Cp – 1649/07

***dotyczy: postępowania o udzielenie zamówienia publicznego na remont kompleksowy budynku  
Komisariatu Policji w Pelplinie ul. Wybickiego 2A UZP 157425-2007***

Zamawiający - Komenda Wojewódzka Policji w Gdańsku, działając na podstawie art. 38 ust. 1 i 2 Ustawy – Prawo zamówień publicznych informuje, że od potencjalnego Wykonawcy wpłynęło nw. pytania, na które poniżej udziela odpowiedź:

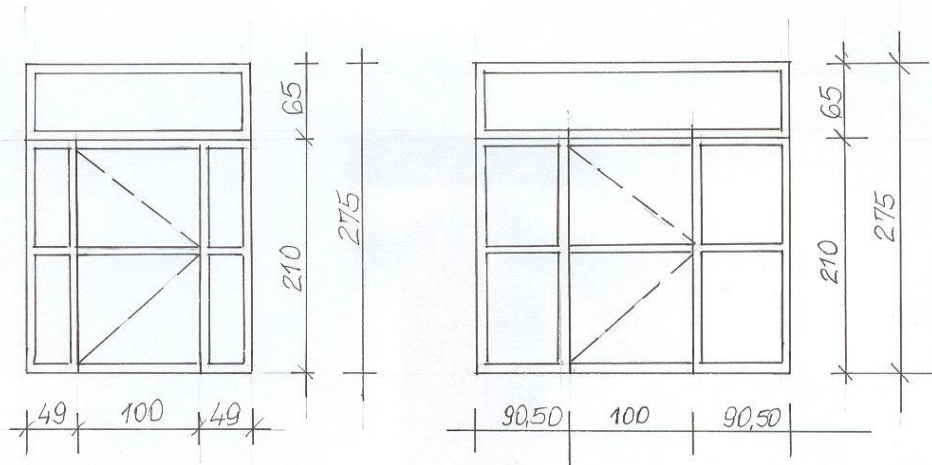
2. Dostarczenie zestawienia stolarki okiennej i drzwiowej z podaniem współczynnika K dla szyb oraz rodzajem szkła.
3. Dostarczenie szkicu ścianek PCV.
4. Dostarczenie szkicu kraty w pomieszczeniu zatrzymanych.

W załączeniu przedkładam zestawienie stolarki okiennej, stolarka drzwiowa typowa w kolorze białym.

- Ilość okien podana w przedmiarach robót
- Wymiany zewnętrzne okien w świetle ościeżnicy
- Okna zespolone o profilu trójkomorowym, szklone szkłem FLOAT 4/6/4 o współczynniku  $U > 1,1 \text{ W/m}^2 \times \text{K}$  materiał PCV, kolor biały
